UA.271.1.8.2023

Dotyczy: postępowania o udzielenie zamówienia publicznego pn. „Modernizacja gospodarki odpadami ZKG - rozbudowa systemu energetycznego w celu wykorzystania zielonej energii oraz rozbudowa zaplecza techniczno-administracyjnego ZUOK Orli Staw”, prowadzonego na podstawie art. 275 pkt 1 ustawy Pzp, ogłoszonego w Biuletynie Zamówień Publicznych w dniu 13 marca 2023 roku pod nr 2023/BZP 00133296/01

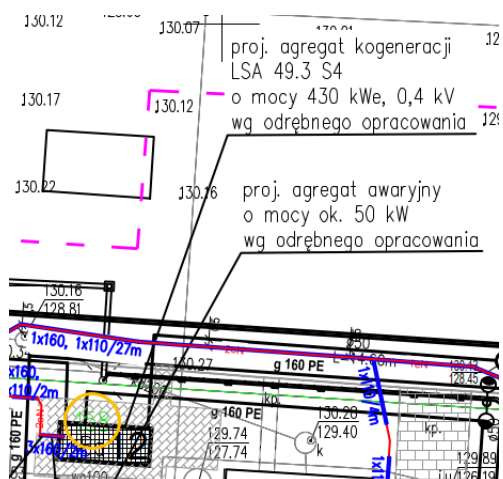
Prosimy o załączenie „Projektu przyłączeniowego” opisanego w „PROJEKT TECHNICZNY WYKONAWCZY INSTALACJI ELEKTRYCZNYCH ZEWNĘTRZNYCHMIĘDZYOBIEKTOWYCH, 3. STAN PROJEKTOWANY , 3.1. Obwód nn 0,4 kV wyprowadzenia mocy z proj. Generatorsa

Zamawiający informuje, że podstawą opracowania takiej dokumentacji są wydane warunki przyłączenia do sieci dystrybucyjnej. Zawarte są w niej szczegółowe wytyczne Operatora Sieci Dystrybucyjnej (OSD), które często zmieniają się co do swoich wymagań oraz są przygotowywane w oparciu o daną instalację. Z uwagi na uwarunkowania lokalne projekt przyłączeniowy może zostać opracowany dopiero po uzyskaniu warunków przyłączenia wydanych przez OSD, co uwarunkowane jest uzyskaniem pozwolenia na budowę dla danego etapu, a wcześniej uzyskania decyzji o środowiskowych uwarunkowaniach.

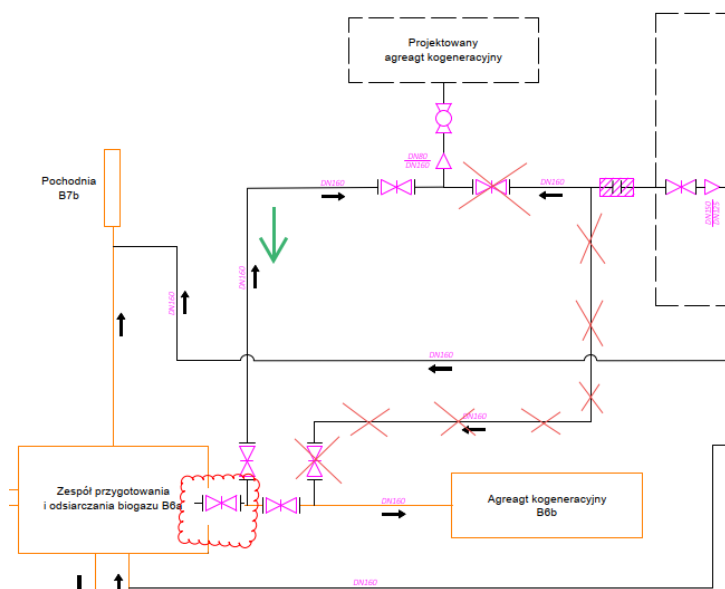
Jako doświadczony Wykonawca, prosimy o zmianę umiejscowienia osuszacza w ciągu technologicznym, aby zoptymalizować pracę i zmniejszyć docelowo koszty eksploatacji. Powinien być umiejscowiony przed dmuchawami biogazu! W istniejącym układzie jednostka chłodząca musi obniżyć temperaturę, dodatkowo podwyższoną przez dmuchawy. Obecne umiejscowienie powoduje również dodatkowe niepotrzebne straty ciśnienia za dmuchawami.

Zgodnie z informacją uzyskaną od projektanta, osuszacz został zlokalizowany poprawnie. Jednakże, jeżeli Wykonawca na etapie realizacji niniejszego zamówienia wykaże Zamawiającemu, że zmiana lokalizacji osuszacza wpłynie pozytywnie na eksploatację przedmiotu zamówienia w przyszłości przez Zamawiającego, to wtedy taka zmiana będzie możliwa w oparciu o zapisy § 13 ust. 1 pkt 2 lit. d Załącznika nr 2 do SWZ – Projektowanych postanowień umowy.
